## **Schema per l'istruttoria delle procedure di Valutazione di Impatto Ambientale anche eventualmente integrate con la Valutazione di Incidenza**

Il progetto in oggetto prevede la realizzazione del Landfill Mining della discarica Maruzzella 1-2 nel Comune di San Tammaro (CE) e rifunzionalizzazione delle piazzole del Sito di Stoccaggio/Trasferenza in località Maruzzella nel Comune di San Tammaro (CE).

Il Soggetto proponente è la Provincia di Caserta.

## 1.B. Valutazioni in merito alla descrizione del progetto

Di seguito il cronoprogramma dei lavori, presentato a seguito del tavolo tecnico in oggetto.

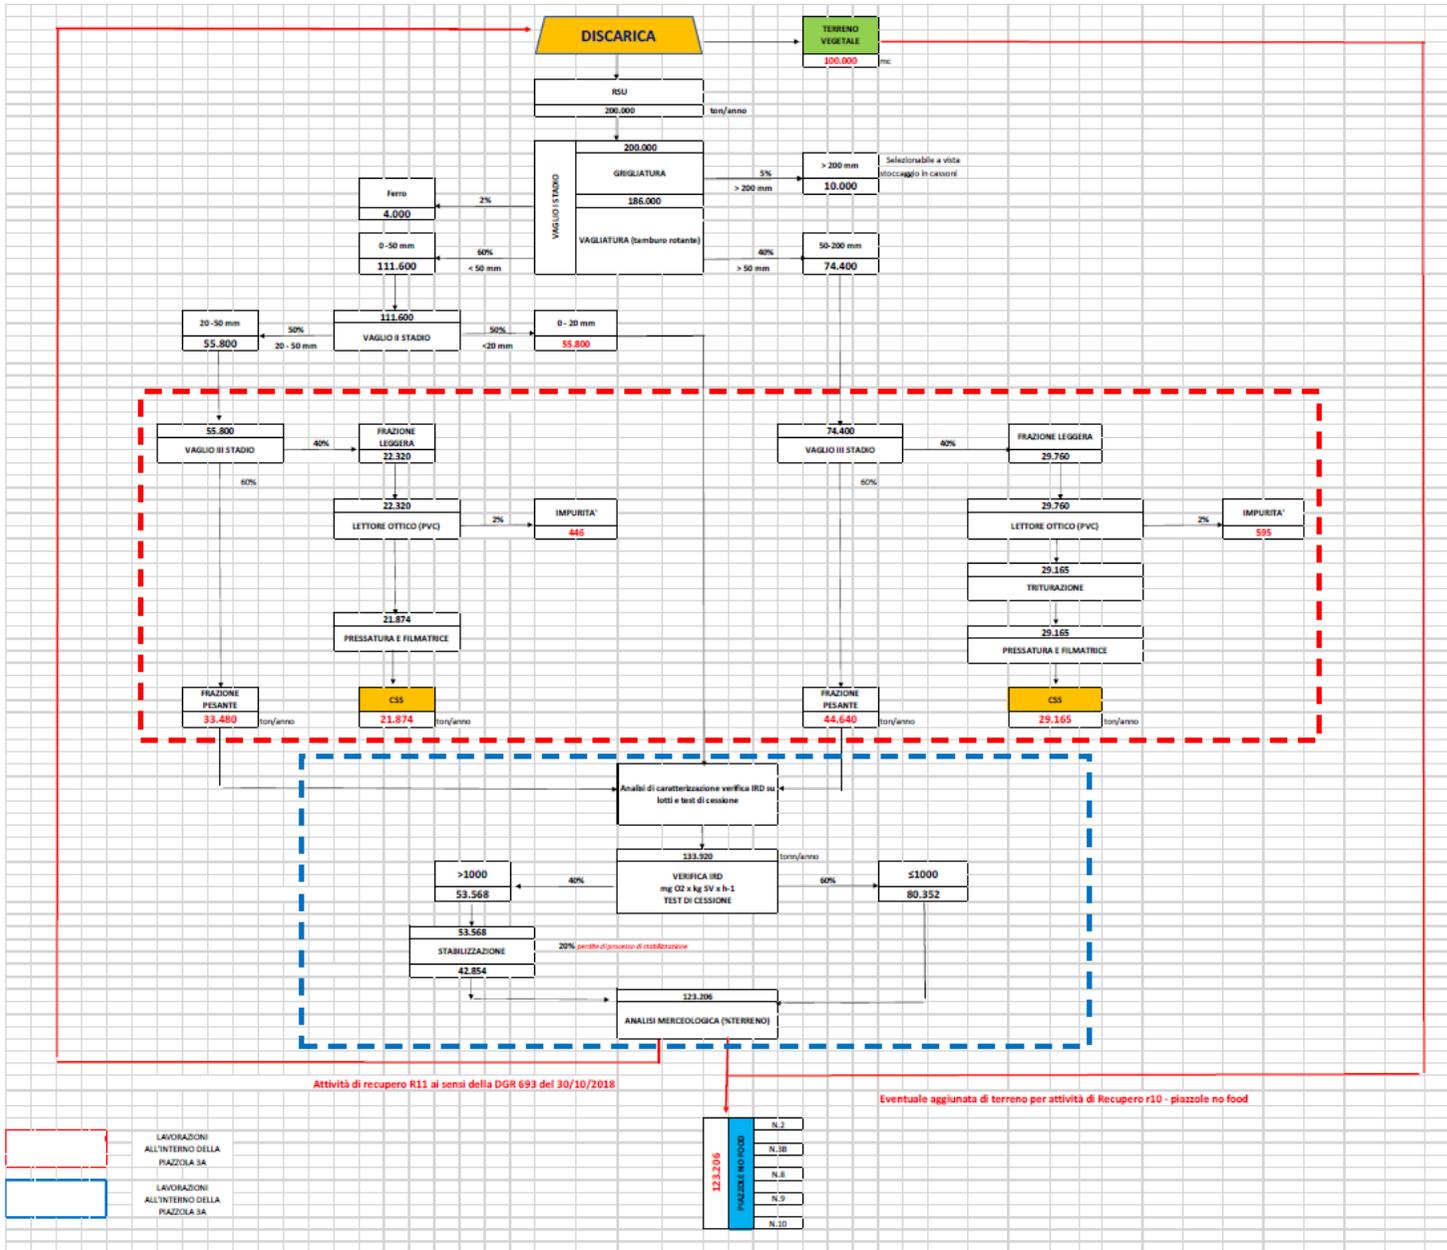
A tale elaborato si evince che: durante il primo anno di attività si parte con la cantierizzazione che occuperà un tempo inferiore ad un anno. I rifiuti che verranno escavati successivamente alla cantierizzazione saranno depositati temporaneamente sulle piazzole. Nel secondo anno inizierà l'operazione di impermeabilizzazione del fondo di discarica escavato, terminato il quale (a partire dal terzo anno) sarà possibile effettuare il riabbanco dei rifiuti depositati sulle piazzole. Si evidenzia come il lasso di tempo che intercorre tra il deposito dei rifiuti sulle piazzole e il loro successivo riabbanco sia inferiore ai 18 mesi previsti dalla norma.

Dal documento "SIA 03 QPROGE Progettuale-1", modificato con l'ultima trasmissione, si evince che a valle dell'impermeabilizzazione del primo modulo si ha già la certezza dei volumi liberati e del volume abbancabile. Pertanto, i rifiuti provenienti dallo STIR di S. Maria C.V. potranno essere abbancati a partire dal secondo/terzo anno nel rispetto delle volumetrie disponibili a seguito del riabbanco dei rifiuti non valorizzabili provenienti dall'attività di LFM.
